PARC EOLIEN DU MOULIN DE LA TOUR (80)

Mémoire en réponse à l'avis de la MRAe Hauts-de-France n°2020-4837

Communes de Forceville-en-Vimeu et Fontaine-le-Sec

Dossier 20110023-V1
12/03/2021

Figure 1. Evaluation du risque d'encerclement et de saturation visuelle (Fontaine-le-Sec)

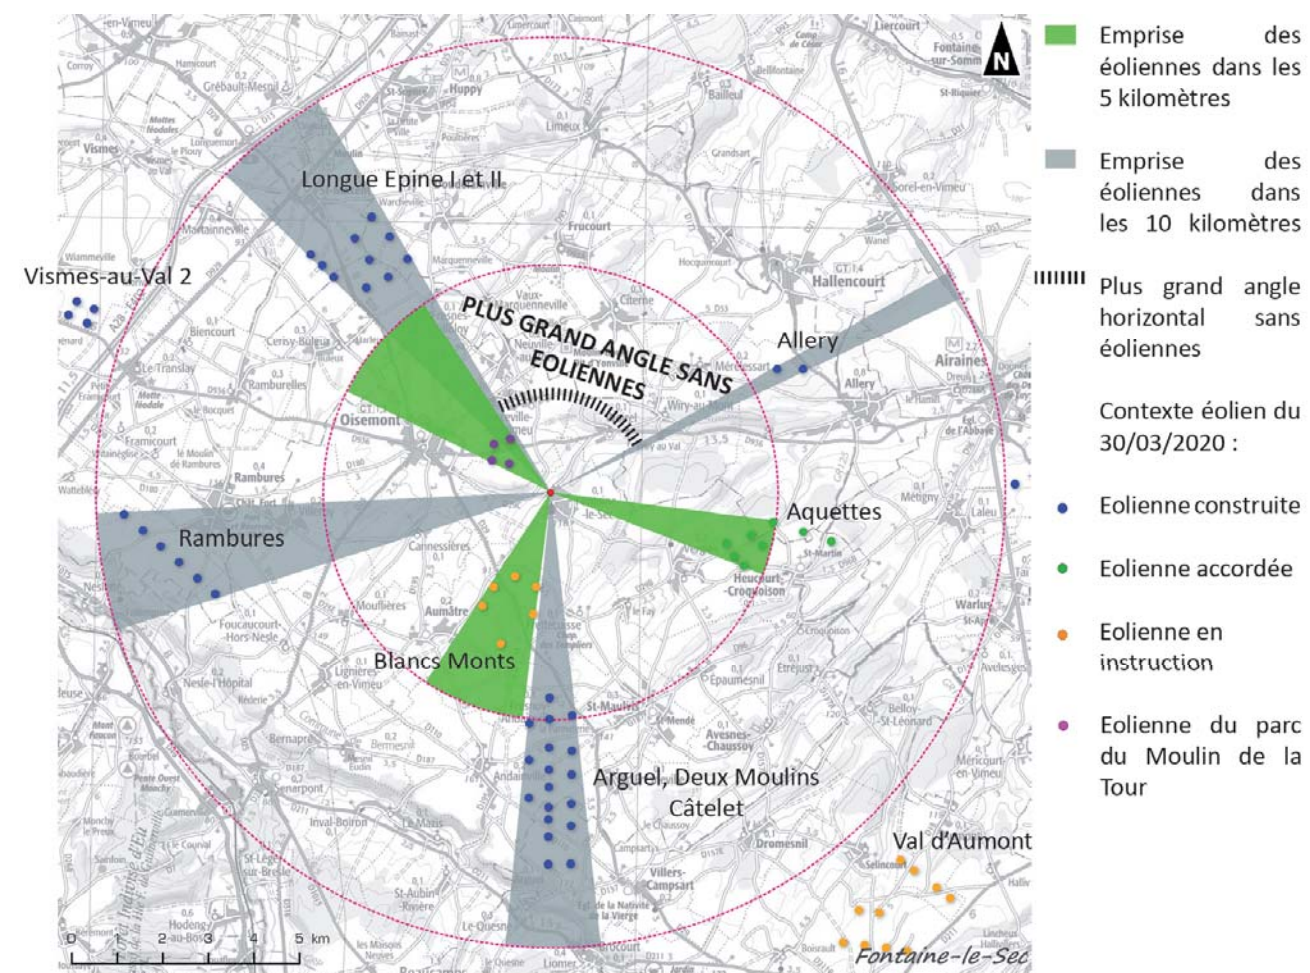
L'autorité environnementale recommande de procéder à une analyse de variante s'articulant avec le projet de parc éolien des Blancs Monts.

Comme le montre en rappel la figure de droite, l'étude d'encerclement et de saturation visuelle menée sur Fontaine-le-Sec montrait un état de saturation théorique visuelle et d'encerclement non avéré, en application de la méthode DREAL Centre avec les amendements retenus de la DREAL HdF pour ce qui est de l'espace de plus grande respiration au seuil limite de 90°.

21 - Villeroy en sortie nord-est

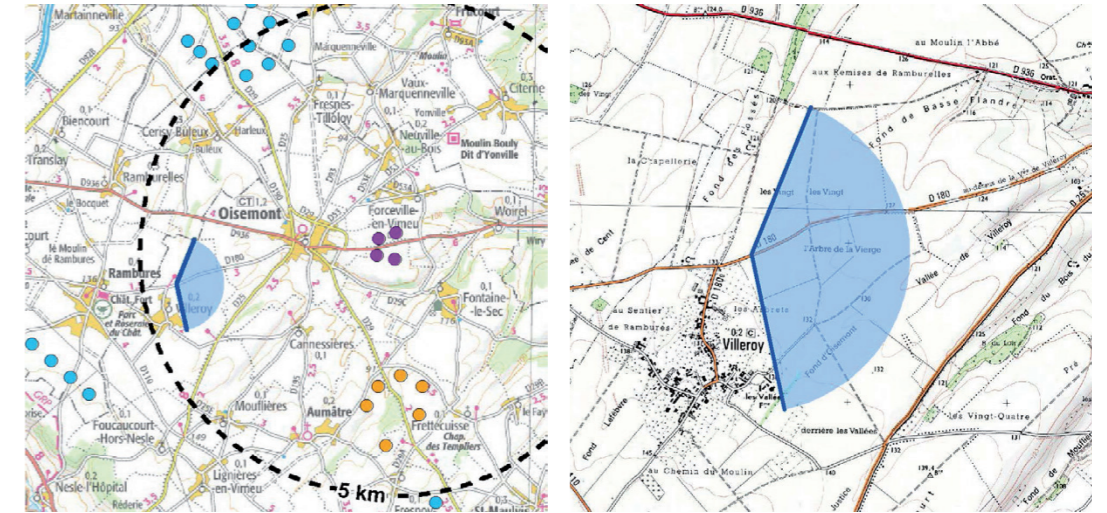
L'autorité environnementale indique que, pour la commune de Villeroy : « il restait un angle visuel sans éolienne d'environ 45° vers le nord-est, cet angle de respiration est réduit par les éoliennes E1 et E2 ».

Enfin, l'autorité environnementale indique que le photomontage n°21 de l'expertise paysagère (Cahier 3.B.3) illustre l'impact visuel résiduel sur Villeroy. Le point de vue du photomontage n°21 de l'expertise paysagère est situé juste après la haie en sortie de village. Il a été pris le parti de proposer une vue maximisant l'impact, mais qui n'est pas représentative d'une vue depuis le village même de Villeroy, mais plutôt d'une vue possible depuis un axe de circulation, la départementale 180.

Le point de vue 21 a été choisi pour maximiser l'impact. En effet, avant ce point de vue, une séquence routière plantée de peupliers fastigiés accompagne la route sur 350 mètres et constitue un filtre paysager conséquent (arbres d'une vingtaine de mètres de hauteur) en direction du projet éolien du Moulin de la Tour.

Ce point de vue a été décrit comme la sortie du village nord-est de Villeroy. Cependant, cette notion de « sortie » est en réalité erronée puisque l'on ne traverse pas le tissu bâti villageois par la RD180 comme l'illustre la photographie aérienne ci-dessous. Cette vision est avant tout routière.

Le village de Villeroy au bosquet compact ne présente pas de sensibilité notable au projet éolien du Moulin de la Tour. Le contexte végétal existant joue parfaitement son rôle pour préserver des vues en direction du projet. C'est la raison pour laquelle aucune mesure n'est proposée à Villeroy.

Aussi, le village habité de Villeroy n'étant pas directement concerné dans le photomontage 21, mais plutôt une vision depuis un axe routier, des mesures d'accompagnement autres que celles proposées au dossier récemment déposé (15/07/2020), ne sont pas jugées nécessaires car elles n'ont pas d'emprises directes avec le village de Villeroy.

23 - Oisemont en entrée nord-ouest, giratoire sur le plateau

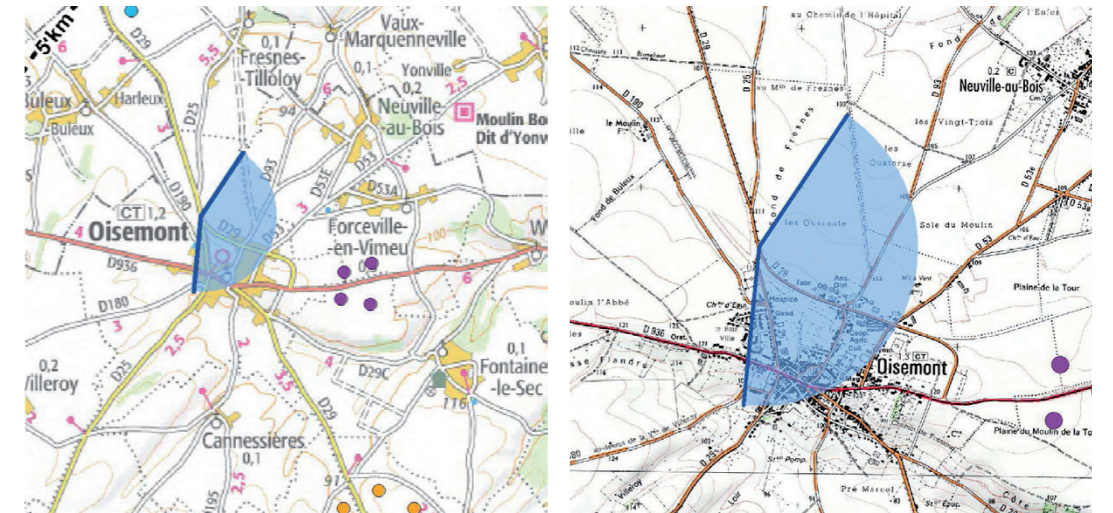
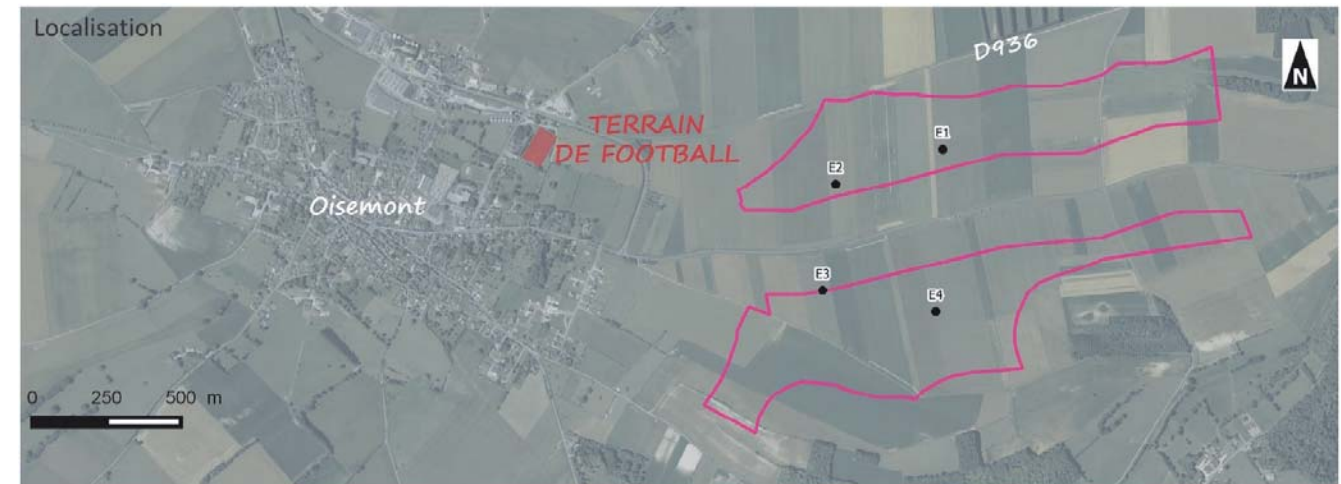
L'avis de la MRAe, qui recommande de prévoir des mesures complémentaires, s'appuie sur les photomontages suivants statués comme étant d'impacts « modérés » :

Même si cela n'apparaît pas sur le photomontage n°23 présenté dans l'expertise paysagère (Cahier 3.B.3), rappelons que la départementale D29 qui permet l'entrée par le nord de Oisemont est bordée de part et d'autre de la chaussée par un linéaire d'arbres sur plusieurs kilomètres de long qui permet d'atténuer les vues sur le parc éolien pour les automobilistes.

Même si l'impact résiduel est notifié : « modéré » pour le photomontage n°23, il est rappelé que toute une démarche préalable a été mise en place dans le but de réduire l'impact visuel du projet éolien. Si l'on reste sur le même niveau d'impact entre la variante 3 et la variante 4 retenue, on remarque que l'effet de densité du projet éolien est moindre sur le projet retenu à 4 éoliennes que sur la variante 3 à 6 éoliennes.

Par ailleurs, la taille des éoliennes qui a été réduite de 200 m à 165 m permet également de conserver un équilibre entre la taille du bâti et la hauteur apparente des éoliennes. On peut également noter que ce point de vue est déjà occupé par de l'éolien avec le parc des Aquettes, le parc éolien du Moulin de la Tour vient en avant plan.

De plus, la vue sur le projet éolien se fait dans un paysage urbain d'activités et non un paysage urbain d'habitat. Ce paysage urbain d'activités a d'ailleurs évolué depuis la réalisation des premiers photomontages avec la construction d'un nouveau hangar à vocation commerciale qui vient s'intercaler entre l'entrée du village et le parc éolien. Se faisant, il vient masquer une partie du parc éolien ne laissant plus visible en entier qu'une seule éolienne.

Implantation des éoliennes au regard des enjeux avifaunistiques

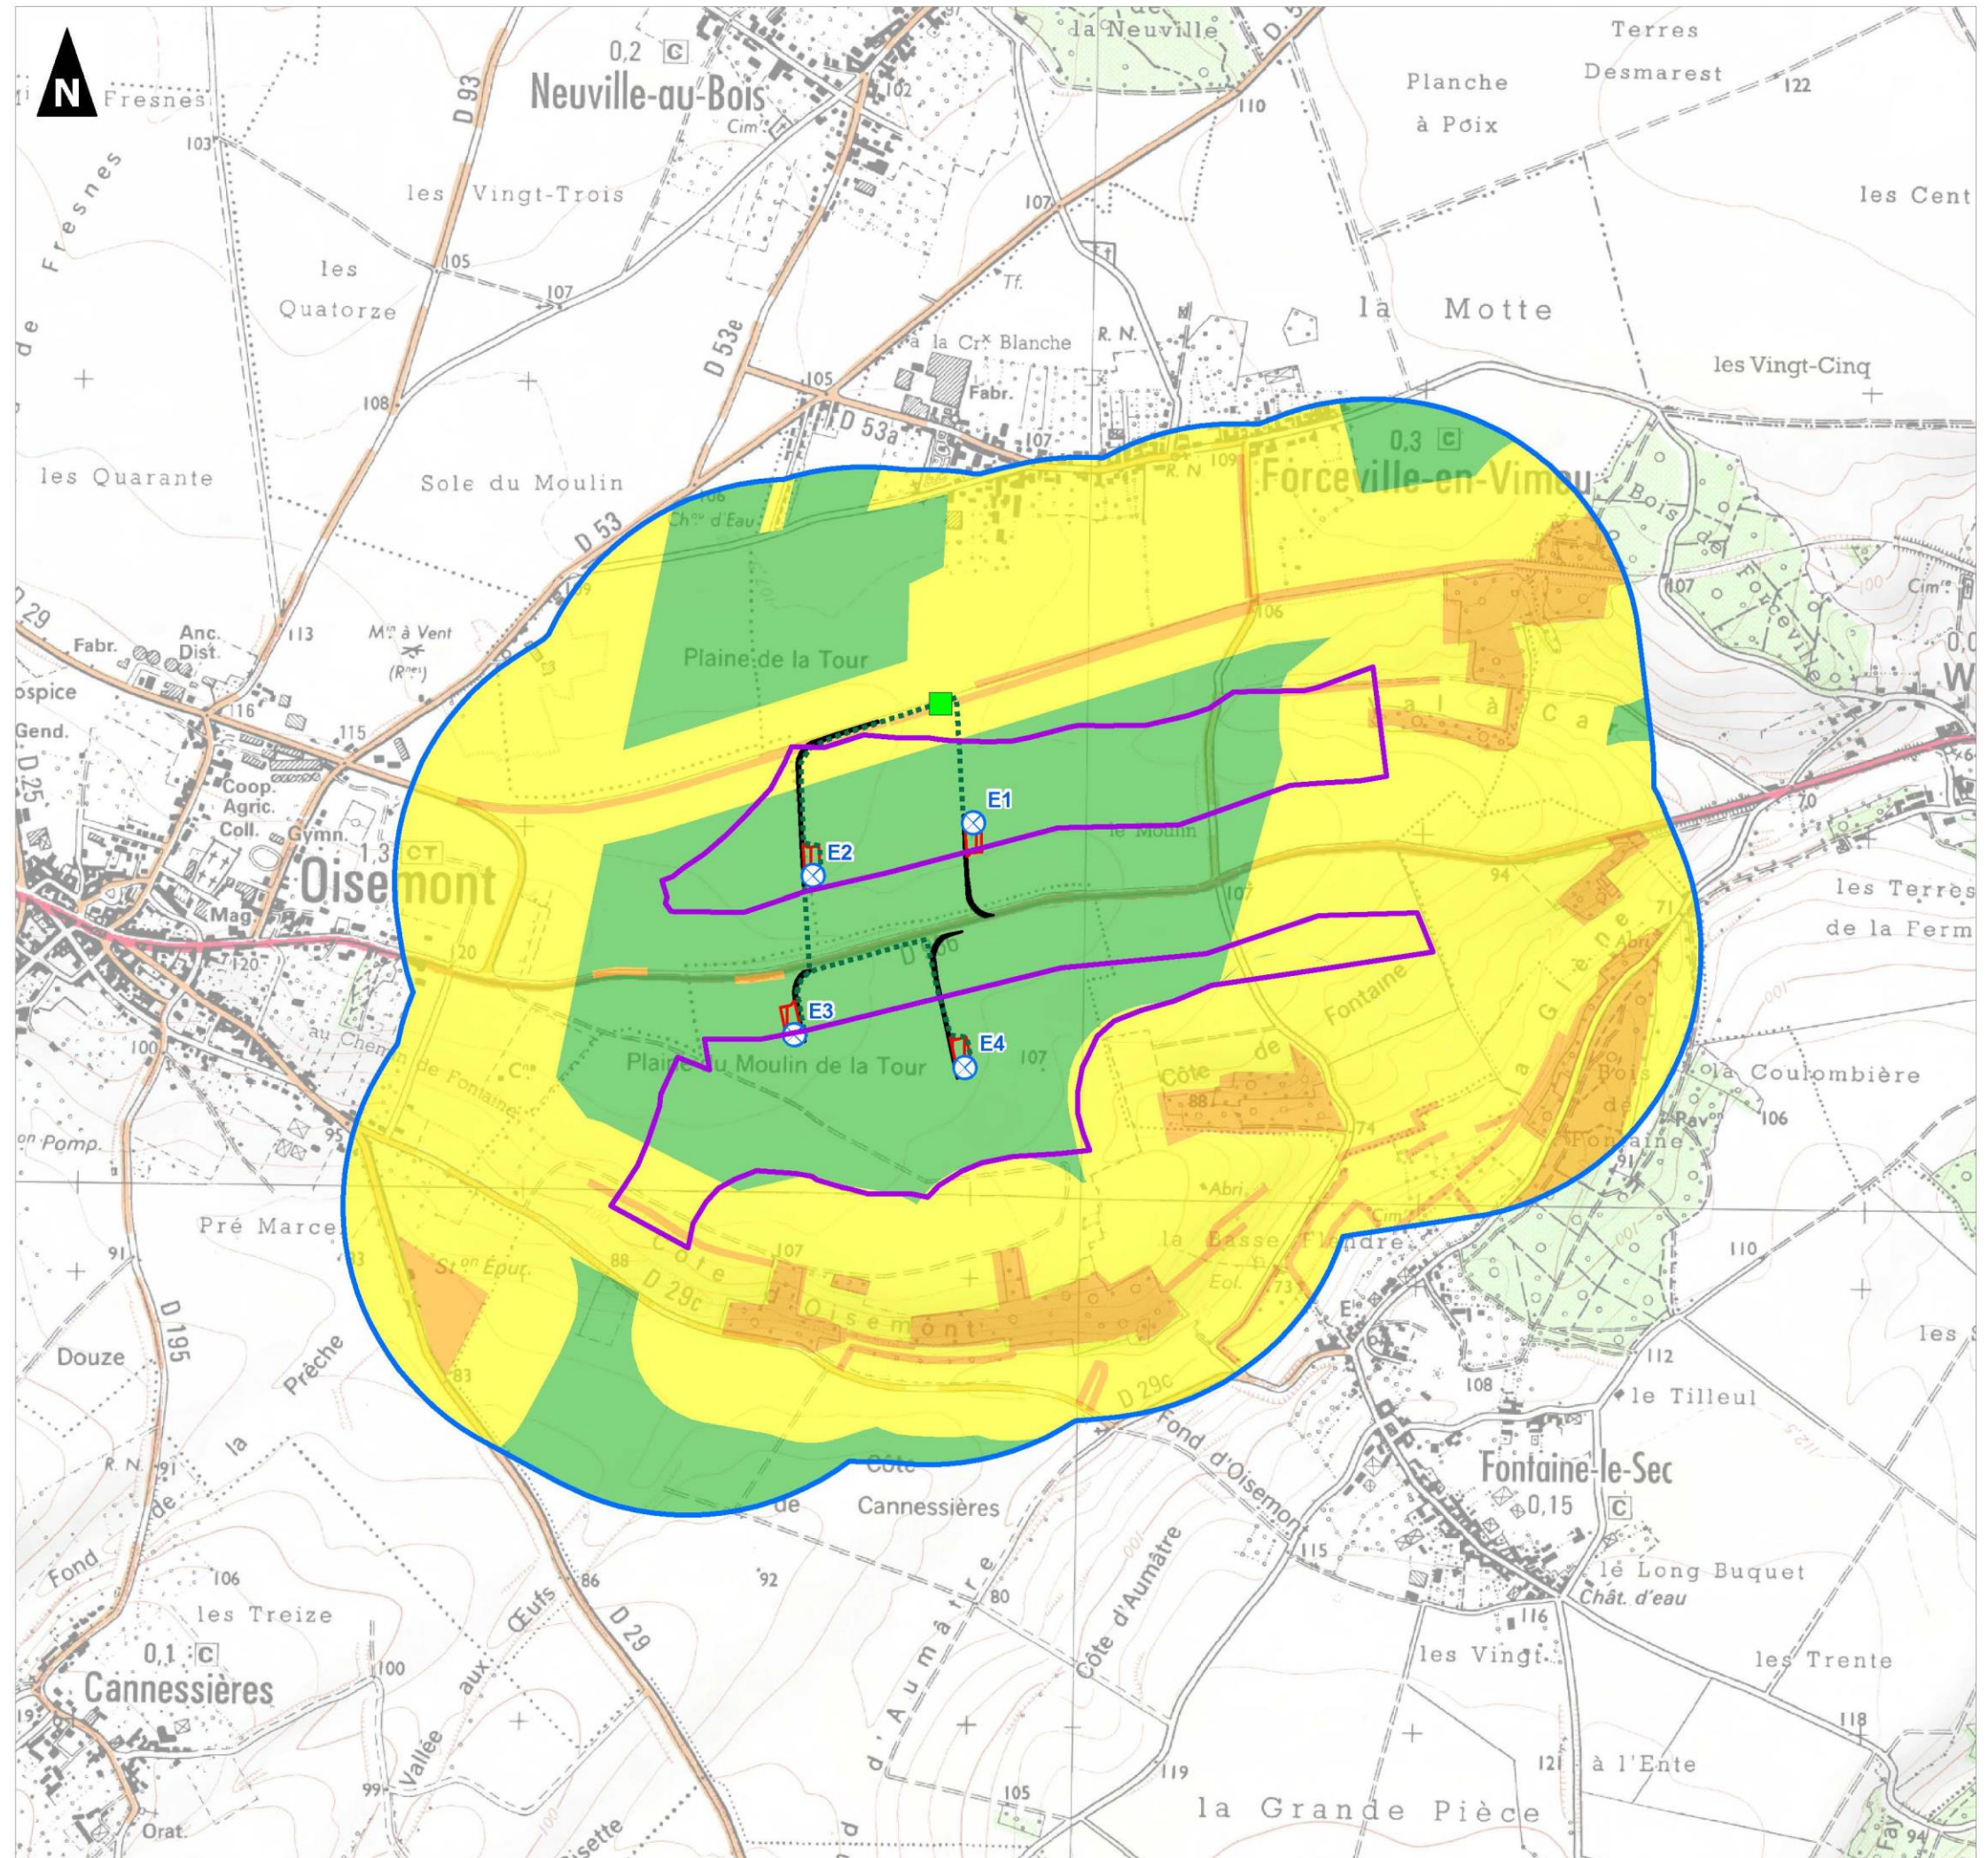
L'autorité environnementale recommande de prendre en considération l'impact de l'ensemble de l'éolienne (mât et pales) pour la définition des zones tampon.

Concernant la définition des zones tampon des boisements et des haies pour l'avifaune, à l'heure actuelle nous n'avons pas connaissance de données scientifiques sur la distance permettant d'éviter les impacts sur l'avifaune des boisements. Nous nous sommes donc basés sur celle préconisée pour les Chiroptères.

Concernant les haies, ce milieu accueille moins d'espèces aussi bien en nombre qu'en effectifs. Il s'agit par ailleurs de haies isolées écologiquement et présentes en bordure de départementale (Cf. photos 8 et 9). Une zone tampon moindre de 100 m a donc été mise en place. Celle-ci permet notamment d'éviter le survol de la haie par l'éolienne. Un enjeu inférieur qu'aux boisements et aux haies, soit modéré, est attribué à ces zones tampon car l'enjeu est moins important qu'au niveau du milieu lui-même.

De ce fait, toutes les éoliennes sont placées dans des zones à enjeux faibles pour l'avifaune comme on peut le voir sur la carte en page suivante.

Carte 3. Enjeux Vanneaux huppés et Pluviers dorés de l'ancienne région Picardie

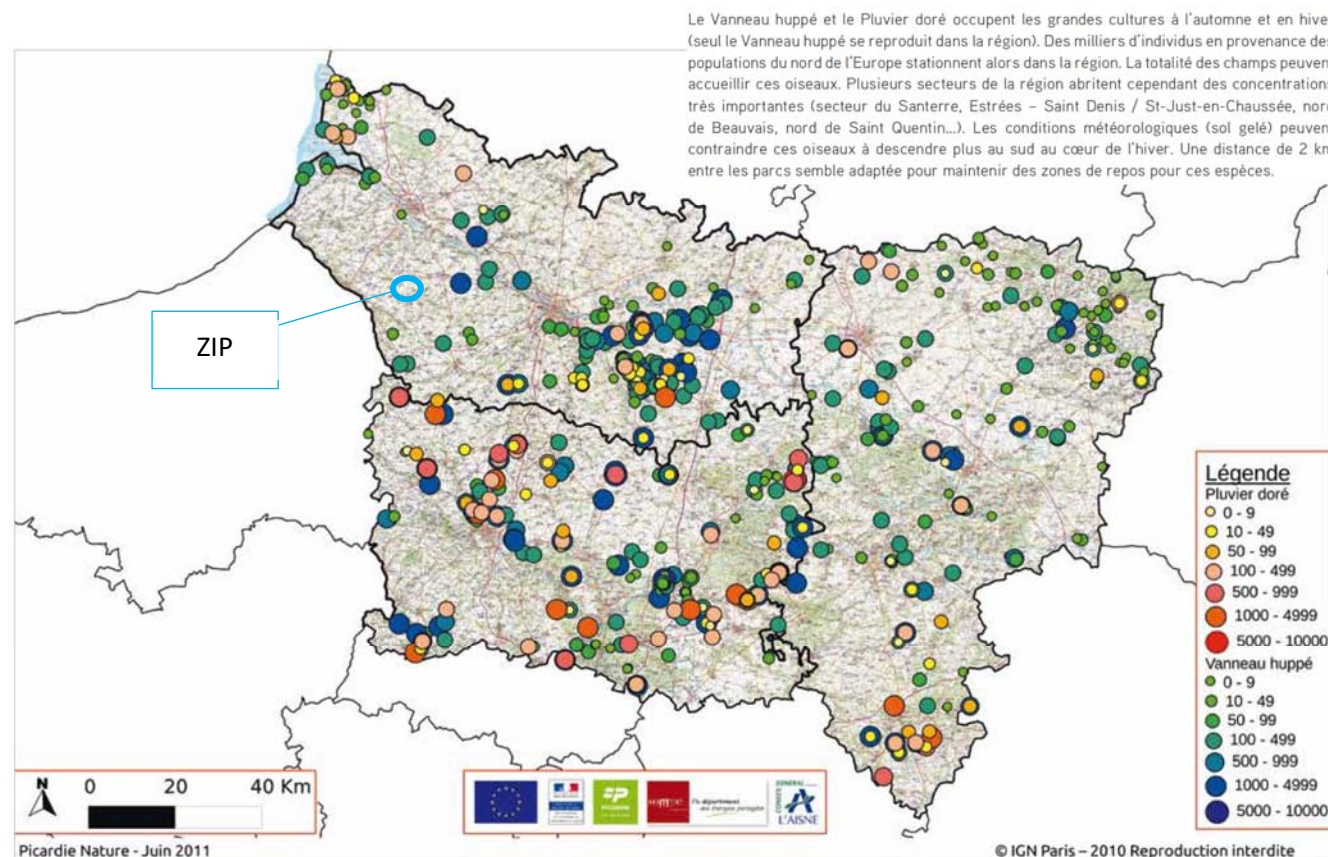
L'autorité environnementale recommande de justifier la qualification des enjeux avifaunistiques au niveau des éoliennes E1 et E4.

A l'endroit de l'éolienne E1, les observations évoquées sont 4 goélands bruns observés en stationnement le 12 septembre 2019.

A l'endroit de l'éolienne E4, un stationnement de 110 vanneaux huppés a été observé le 14 février 2018.

Dans les deux cas, il s'agit là de l'observation de quelques individus au regard des effectifs qui peuvent être observés lors de regroupements de ces espèces qui peuvent être de plusieurs centaines, voire plusieurs milliers d'individus. Comme on peut le voir sur la carte ci-dessous.
